**INFORME DE HITO DE CONTROL
N° 013-2025-OCI/5333-SCC**

**“MEJORAMIENTO Y AMPLIACIÓN DEL SERVICIO DE AGUA
DE RIEGO EN LAS COMUNIDADES DE CHULLCUISA,
SANTA ROSA, CUPISA, CHAMPACCOCHA, ANCATIRA,
CHOCCECANCHA Y ARGAMA ALTA, DISTRITOS DE SAN
JERÓNIMO Y PACUCHA, PROVINCIA DE ANDAHUAYLAS,
REGIÓN APURÍMAC”**

**HITO DE CONTROL N° 73 – A LA EJECUCIÓN CONTRACTUAL DE
META 143-2025 SISTEMA DE RIEGO COMUNIDAD ARGAMA ALTA.**

Plano en planta, corte y detalles del reservorio Yuracc Yacu, lamina n.° PCR-02

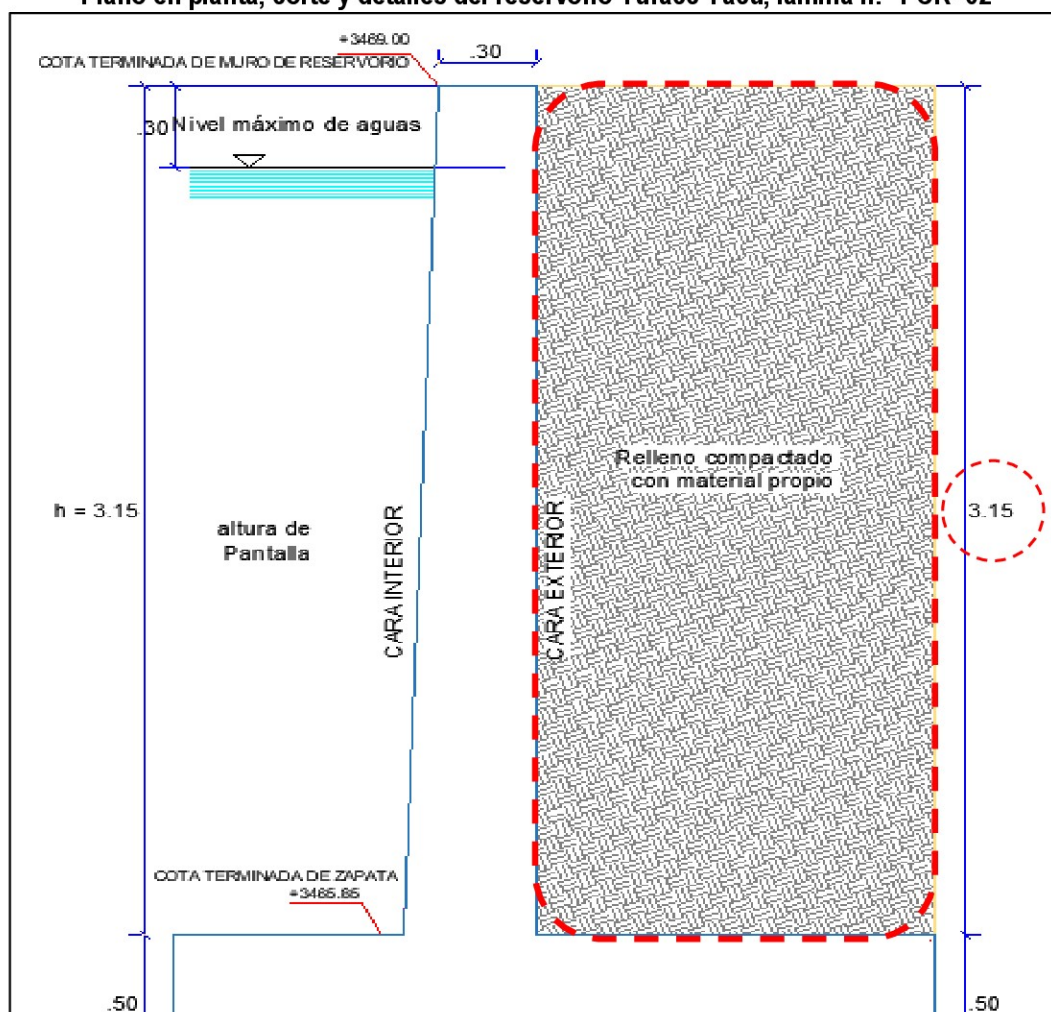
De la revisión al plano en planta, corte y detalles del reservorio Yuracc Yacu, lamina n.° PCR-02 establece que del expediente técnico aprobado mediante Resolución Gerencial General Regional n.° 801-2022-GR.APURÍMAC/CG de 29 de diciembre de 2022, establece la ejecución de un relleno compactado con material propio en la cara exterior del reservorio de 3.15 m de altura por encima del nivel de término de la zapata, debiendo llegar hasta la cota terminada del reservorio (corona del reservorio), conforme se muestra en la imagen siguiente:

Asimismo, en relación a los asentamientos diferenciales del relleno del reservorio Yuracc Yacu, de las imágenes precedentes se advierte que, los responsables de obra no habrían ejecutado en su integridad la partida "05.06.01.03.07 Relleno compactado con material propio seleccionado en capas", respecto a la altura de relleno determinado en el plano en planta, corte y detalles del reservorio Yuracc Yacu, lamina n.º PCR-02, que establece una altura de 3.15 m desde la cota terminada de zapata (+3 465.85) hasta la cota de terminó del muro de reservorio (+3 469.00) o corona, conforme se puede verificar en la imagen n.º 1 (Plano en planta, corte y detalles del reservorio Yuracc Yacu, lamina n.º PCR -02).

Asentamiento diferencial del material de relleno del reservorio de 11.5 cm en la sección P1

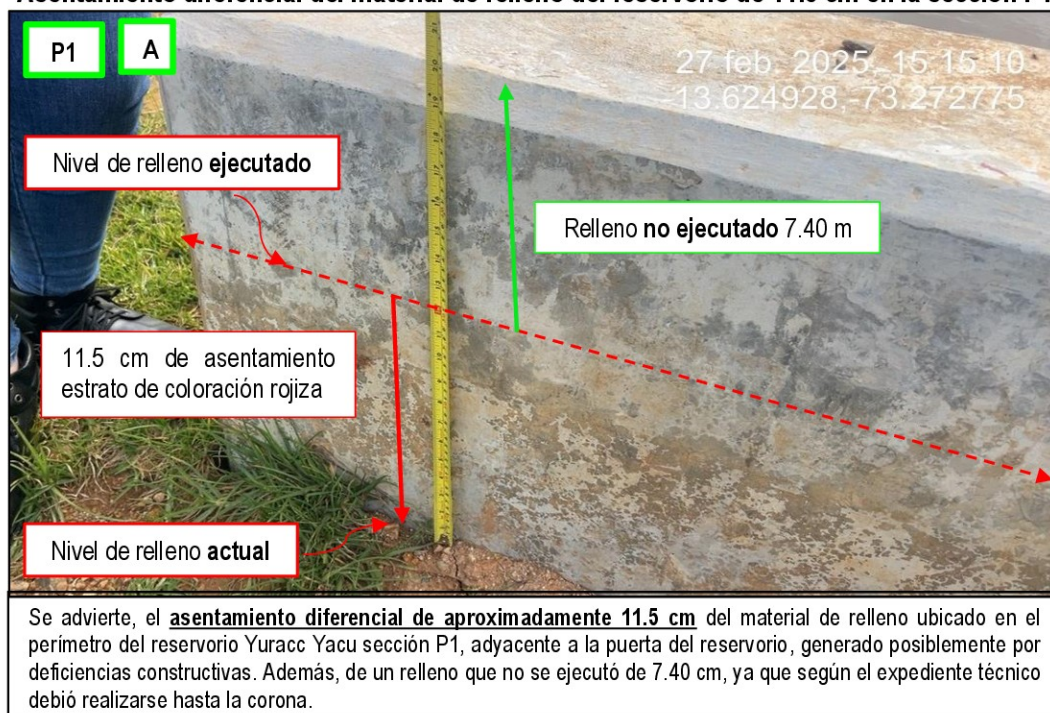
- El asentamiento diferencial del relleno en la zona más crítica de la sección P1 es de 11.5 cm aproximadamente.
- El asentamiento diferencial del relleno en la zona más crítica de la sección P2 es de 7 cm aproximadamente.
- El asentamiento del relleno en la zona más crítica de la sección P3 es de 8 cm aproximadamente.
- El asentamiento del relleno en la zona más crítica de la sección P4 es de 11 cm aproximadamente.

- En la sección P1 no se habría ejecutado el relleno y compactado con material seleccionado 7.40 cm aproximadamente (ver imagen n.º 3).
- En la sección P2 no se habría ejecutado el relleno y compactado con material seleccionado 8.90 cm aproximadamente (ver imagen n.º 4).
- En la sección P3 no se habría ejecutado el relleno y compactado con material seleccionado 10 cm aproximadamente (ver imagen n.º 6).
- En la sección P4 no se habría ejecutado el relleno y compactado con material seleccionado 7.70 cm aproximadamente (ver imagen n.º 8).
- En la sección P5 no se habría ejecutado el relleno y compactado con material seleccionado 7.20 cm aproximadamente (ver imagen n.º 9).

Imagen n.º 7
Grieta y asentamiento del material de relleno del reservorio

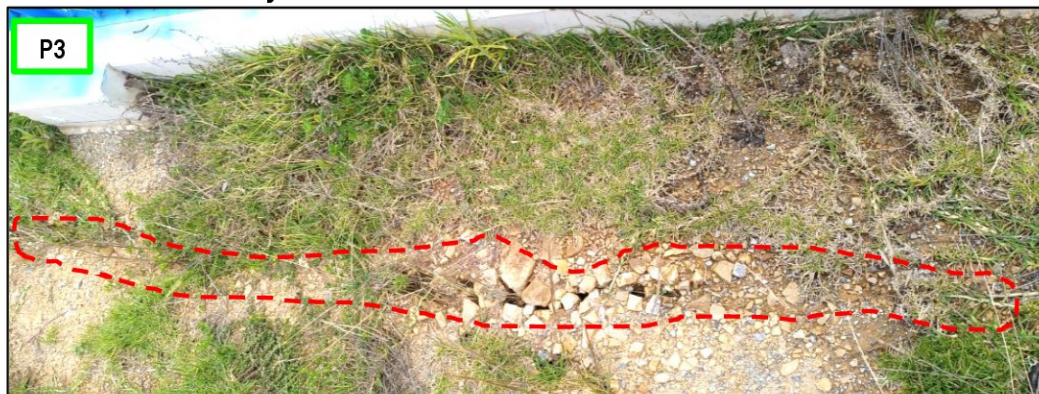
Se advierte, una grieta y asentamiento del relleno del reservorio, ubicada en la sección P3, adyacente a la estructura del sardinel del cerco perimétrico, que podría generar el colapso del cerco perimétrico y afectar la estructura del reservorio.

Imagen n.º 8
Asentamiento diferencial del material de relleno del reservorio de 11 cm en la sección P4

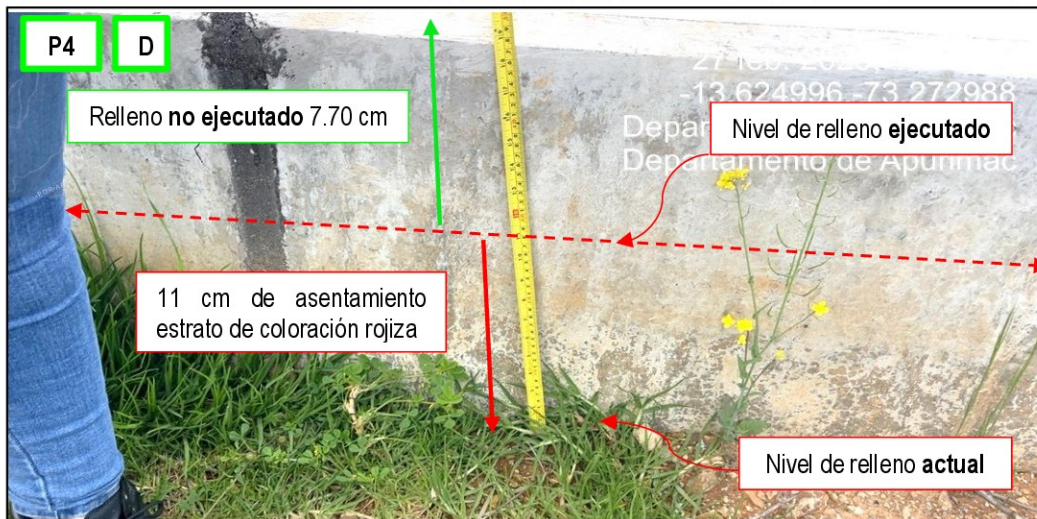
Se advierte, el **asentamiento diferencial de aproximadamente 11 cm** del material de relleno ubicado en el perímetro del reservorio Yuracc Yacu sección P4, adyacente al emboquillado, generado posiblemente por deficiencias constructivas. Además, de un relleno que no se ejecutó de 7.70 cm, ya que según el expediente técnico debió realizarse hasta la corona.

Sardinel y dado de concreto expuesto por el asentamiento diferencial del material de relleno

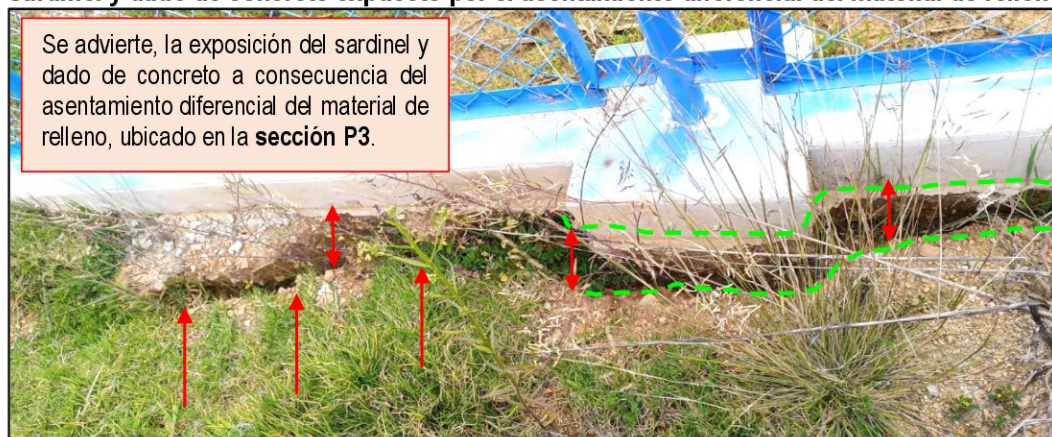
Sin embargo, de la inspección física realizada se advierte que, al haber quedado expuestos los sardinales y los dados concreto por los asentamientos diferenciales del relleno del reservorio, se presume que la estructura de los dados de concreto, tendría una altura igual al del sardinel, incumpliendo con las secciones establecidas en el plano antes citado.

No obstante; los responsables de la ejecución de obra valorizaron la partida "15.06.01.15.03.01 Concreto $f_c=140 \text{ kg/cm}^2 + 30\% \text{ PM}$ " al 100%, habiendo ejecutado los dados de concreto con una altura de 20 cm, siendo 40 cm menor al establecido (altura de 60 cm) en el plano del cerco perimétrico lamina PCR-03, conforme se muestra en las imágenes siguientes:

Imagen n.º 29
Plano en plano de ubicación del talud

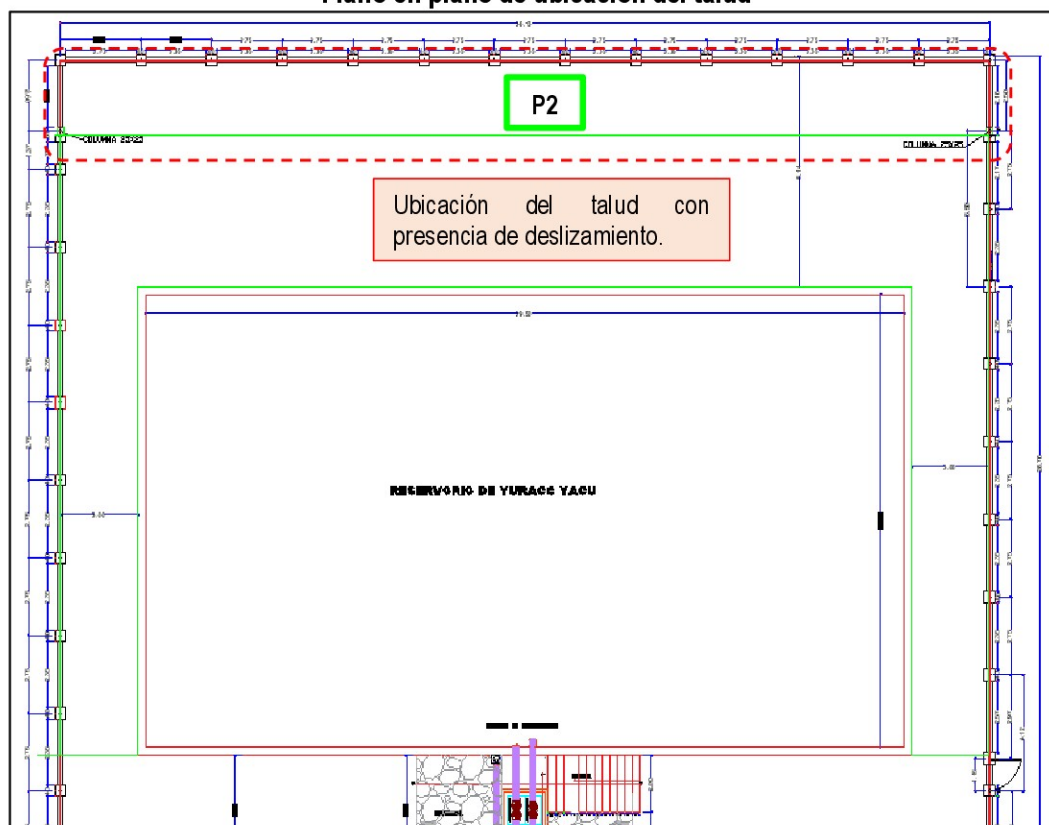
La partida "15.06.01.0301 Corte de material suelto con maquinaria" del expediente técnico aprobado mediante Resolución Gerencial General Regional n.º 801-2022-GR.APURIMAC/GG de 29 de diciembre de 2022, establece: "paralelamente a los trabajos de corte de talud se ira peinando el talud ($H=1$ y $V=2$)", sobre el particular, es preciso señalar que, el talud está ubicado en la sección P2, y sostiene 30.16 m del cerco perimétrico del reservorio, conforme se muestra en la imagen siguiente:

Imagen n.º 34
Deslizamiento del pie de talud

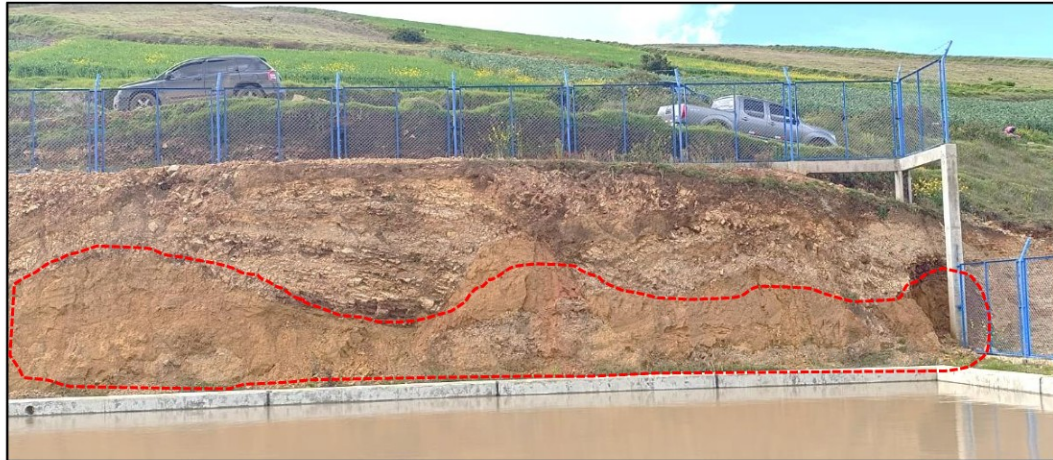
Material saturado del talud con corte casi vertical, presenta deslizamientos en el pie del talud, situación que podría generar el de la inestabilidad estructural de la estructura del cerco perimétrico.

Imagen n.º 35
Falta de sistema de evacuación de aguas superficiales

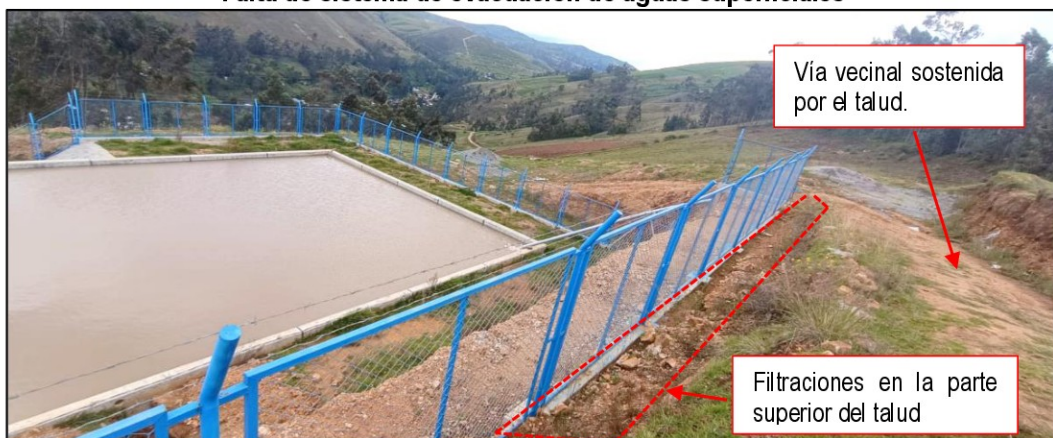
Falta de estructura que drene la evacuación de las aguas superficiales, situación que podrían generar infiltración en el talud y como consecuencia conllevaría a la inestabilidad de la misma por saturación.
